Van: [redacted]
Aan: [redacted]
Onderwerp: FW: aanvraag omgevingsvergunning Plantage Doklaan 28 en 30, OLOnr. 3520169
Datum: vrijdag 17 mei 2019 10:56:28
Bijlagen: [redacted]

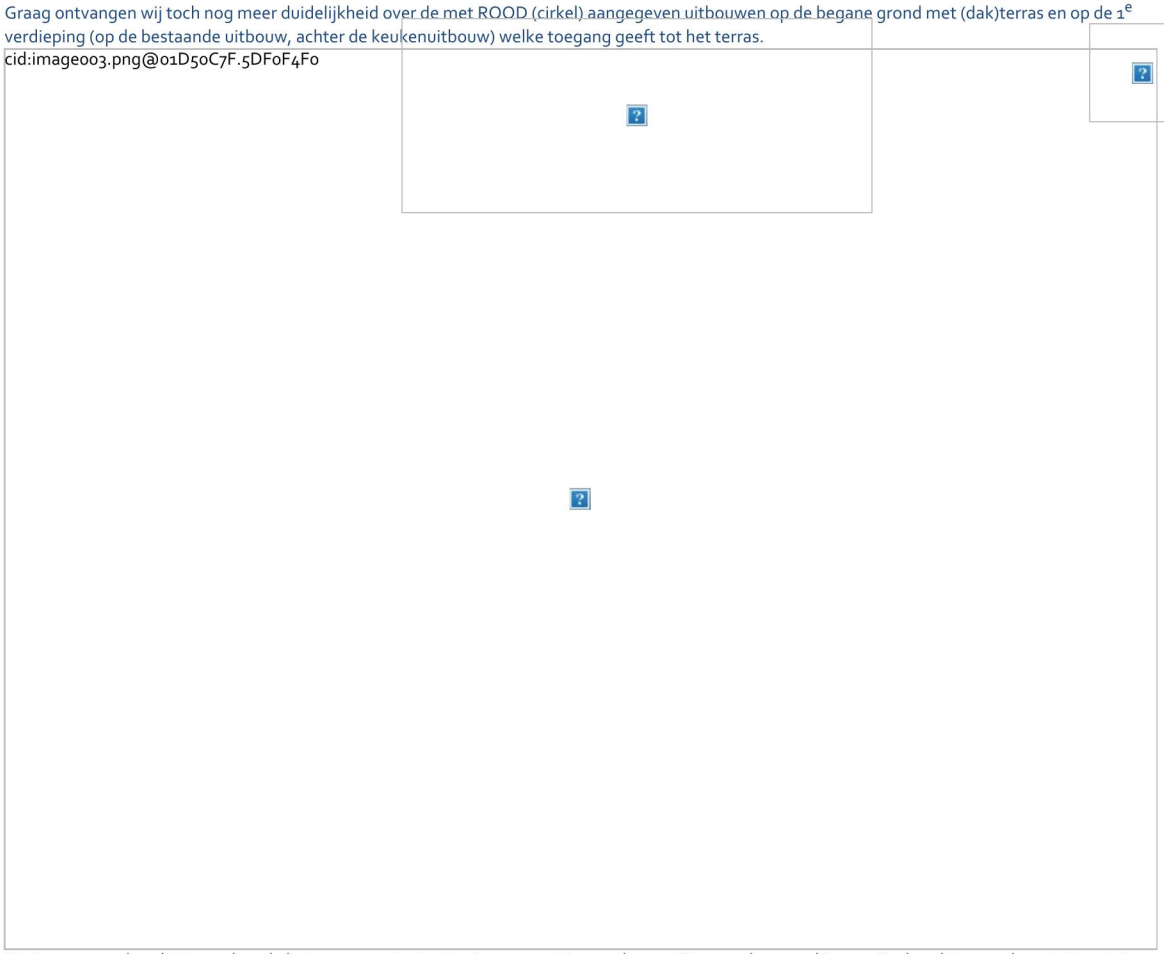
Van: [redacted]@amsterdam nl]
Verzonden: vrijdag 17 mei 2019 07:19
Aan: [redacted]
Onderwerp: RE: aanvraag omgevingsvergunning Plantage Doklaan 28 en 30, OLOnr. 3520169
Geachte [redacted],
Bedankt voor het mailen van de stukken. Dit geeft ons wat meer duidelijkheid van de bebouwing op uw percelen.
Graag ontvangen wij toch nog meer duidelijkheid over de met ROOD (cirkel) aangegeven uitbouwen op de begane grond met (dak)terras en op de 1e verdieping (op de bestaande uitbouw, achter de keukenuitbouw) welke toegang geeft tot het terras.
cid:image003.png@01D50C7F.5DF0F4F0

Kunt u ons van deze bouwwerken de bouwvergunning/omgevingsvergunning aanleveren? In onze bouwarchieven zijn deze bouwwerken niet terug te vinden. Wij hebben deze gegevens nodig om tot een juist oordeel te komen.
Indien u ook geen vergunning van deze bouwwerken heeft, dan zijn er twee opties:

- U betrekt deze bouwwerken bij deze aanvraag, dan gaan wij beoordelen of deze gelegaliseerd kunnen worden;
- U verwijdert deze bouwwerken vanaf tekening en wij beoordelen alleen het funderingsherstel.

Geachte [redacted],
[redacted] heeft om meer info gevraagd over de bebouwing achter Plantage Doklaan 28. Zie hieronder.
Het (dak)terras en de uitbouw achter de 1e verdieping.
[redacted] stelt mij voor de volgende (onmogelijke) keus

- U betrekt deze bouwwerken bij deze aanvraag, dan gaan wij beoordelen of deze gelegaliseerd kunnen worden;
- U verwijdert deze bouwwerken vanaf tekening en wij beoordelen alleen het funderingsherstel.

Beide bouwwerken zijn daar al van voor en vlak na de tweede wereldoorlog. Er zijn geen bouwvergunningen bekend bij de gemeente.
Beide keuzen hebben grote gevolgen voor de voortgang.
Wel heb ik nog correspondentie over het cascoherstel omstreeks 1990 en een beroepsprocedure eind vorige eeuw, waaruit blijkt dat de gemeente toen bekend was met de situatie en ook daarover nader eisen heeft gesteld.
Ik geef zelf de voorkeur aan optie 1. Dat kost tijd, maar dan kan hopelijk wel het funderingsherstel conform de huidige plannen doorgaan, zodra de stedenbouwkundige positief reageert over legalisering. Optie twee betekent dat de plannen en de constructie tekeningen en berekening moeten worden aangepast en opnieuw ingediend.
Mag ik spoedig van u vernemen?
Met vriendelijke groet,
[redacted]
